**Oggetto: Osservazioni del Comitato NoOvovia alla procedura di VAS/VInCA della Variante "Accesso Nord: mobilità sistemica e turistica" - variante n° 12 al Piano Regolatore Generale Comunale vigente di livello comunale ai sensi dell'articolo 63 sexies della L.R. 5/2007 - progetto "Cabinovia metropolitana Trieste – Porto Vecchio – Carso".**

il sottoscritto arch. William Starc, in qualità di legale rappresentante del Comitato NoOvovia, presenta le seguenti osservazioni sulla variante al PRGC "Accesso Nord: mobilità sistemica e turistica" per il progetto "Cabinovia metropolitana Trieste – Porto Vecchio – Carso" (di seguito "cabinovia"), in particolare sull'incompatibilità della linea Opicina-Bovedo oggetto della variante con il Decreto ministeriale n. 184 del 17 ottobre 2007 e sulla Valutazione di incidenza appropriata.

TS1\_017004D0 Planimetria catastale aree di cantierizzazione linea Bovedo-Opicina e sostegni inseriti in zona F2\*

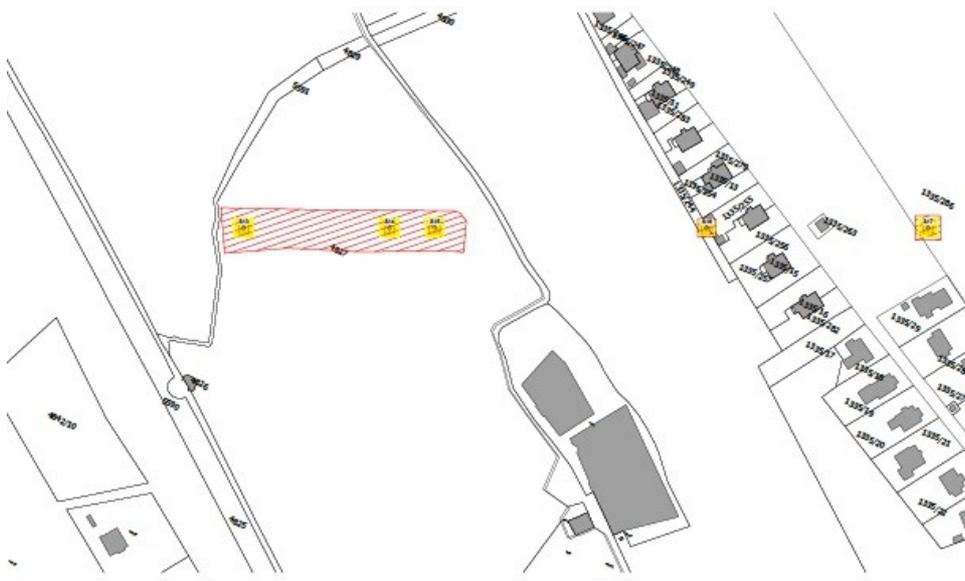
**Nelle Tavole del progetto preliminare risulta che le aree F2\* Corridoi ecologici saranno**

interessate dai sostegni della cabinovia e da ampie aree di cantiere. La Variante non sembra comportare modifiche d'uso a questa sottozona. La localizzazione e il posizionamento dei sostegni e delle aree di cantiere come proposte nel progetto preliminare sono in contrasto con le prescrizioni d'uso del PRGC che individuano queste aree come corridoi ecologici.

Si ritiene pertanto che le valutazioni rispetto alle finalità di tutela delle aree identificate F2\* - corridoi ecologici dal PRGC siano del tutto sottovalutate, in quanto la fase di cantiere, la realizzazione dei sostegni e la presenza dei cavi comporterà significative alterazioni dello stato dei luoghi a breve e lungo periodo, compromettendo la funzionalità ecologica cui la sottozona è stata destinata.

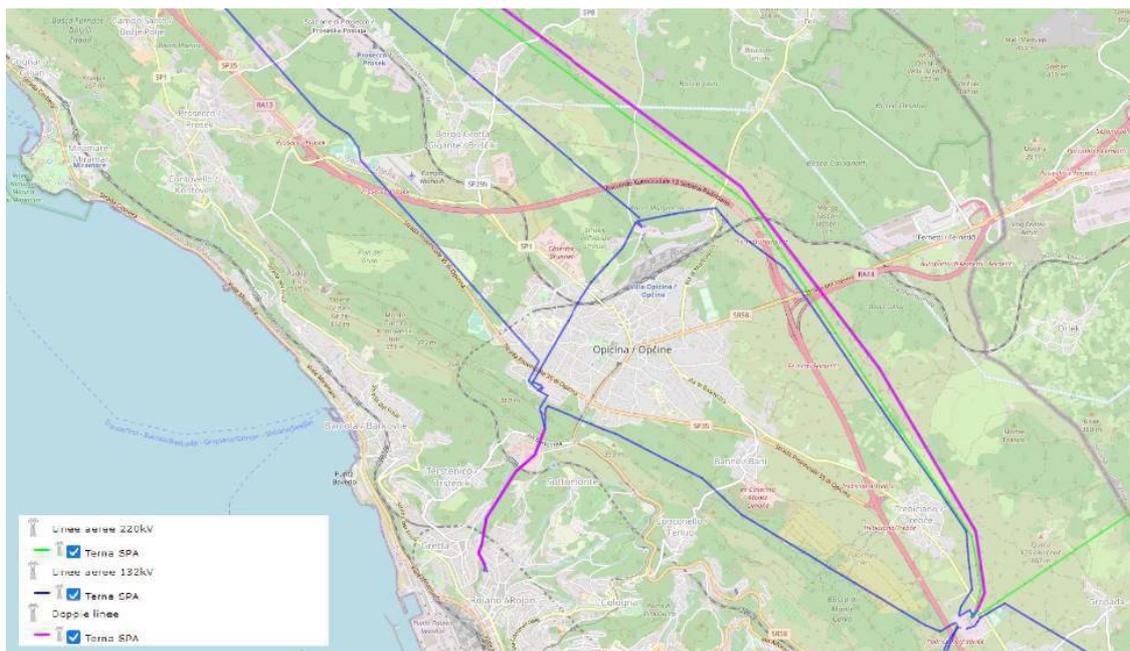
La zona carsica risulta percorsa in modo significativo da cavi aerei come da figura seguente. Si tratta di Linee aeree 220kv, 132 kv e doppia linea in direzione prevalentemente parallela alla linea di costa. L'infrastruttura costituirà un ulteriore ostacolo in direzione verticale in proseguimento della linea 132 kv che attraversa l'abitato di Opicina. Si può pertanto riscontrare un significativo effetto cumulativo sulle specie avifaunistiche in particolare migratrici, per le quali come illustrato nello Studio di incidenza l'area costiera e carsica è molto importante.

**Si ritiene che per la stima del rischio di collisione e della conseguente valutazione del livello di significatività dell'incidenza, l'impatto cumulativo sull'avifauna doveva già essere sviluppata**

1. Stazione di Opicina della cabinovia - estratto CTR Carta Tecnica della Regione FVG con evidenziata l'area apparentemente sub-pianeggiante

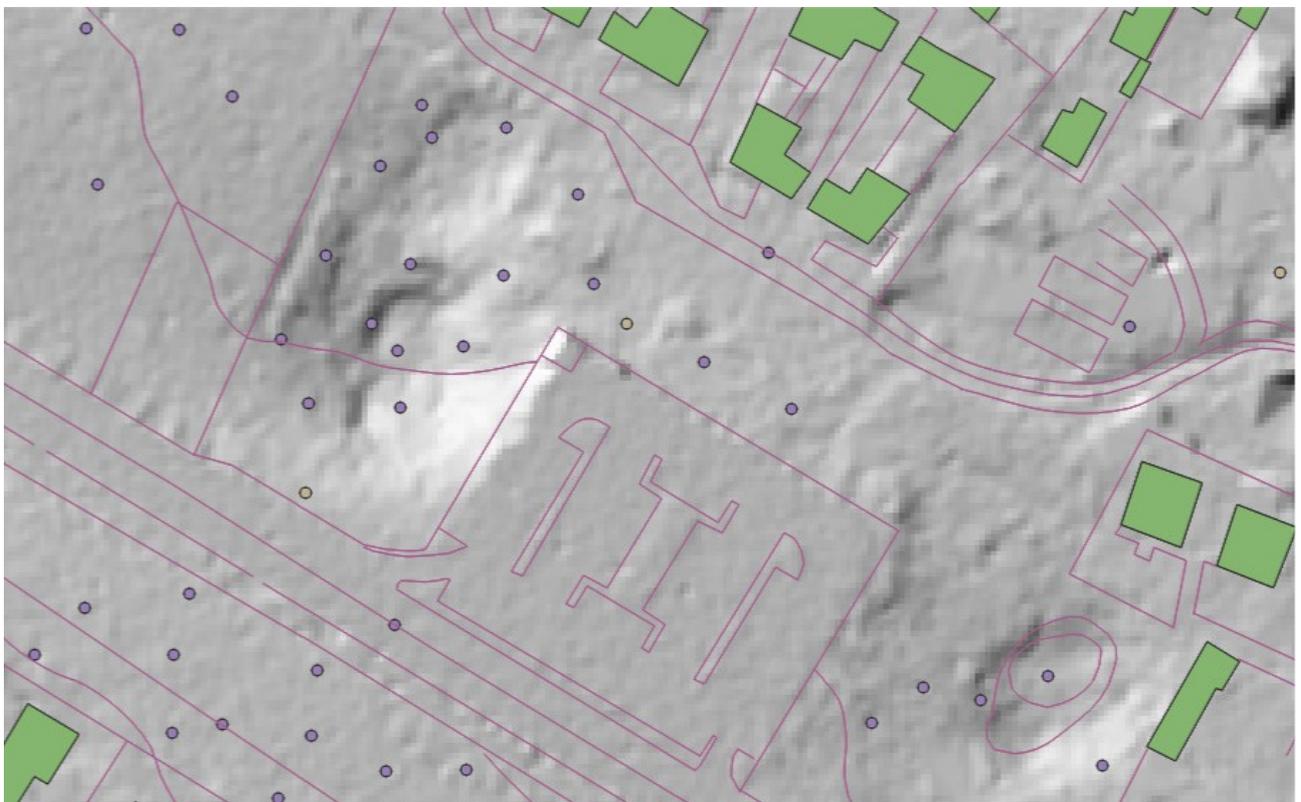
Pertanto non si spiega la scelta progettuale di posizionare la stazione della cabinovia ad Opicina, collocata in un terreno a fianco del parcheggio attuale, occupato da una nota dolina carsica, dove è anche prevedibile la presenza di possibili cavità. I progettisti hanno consultato soltanto la CTR cartografia tecnica regionale che erroneamente da anni riporta qui un'area sub-pianeggiante. Si allega pertanto di seguito un dettaglio dell'area interessata.
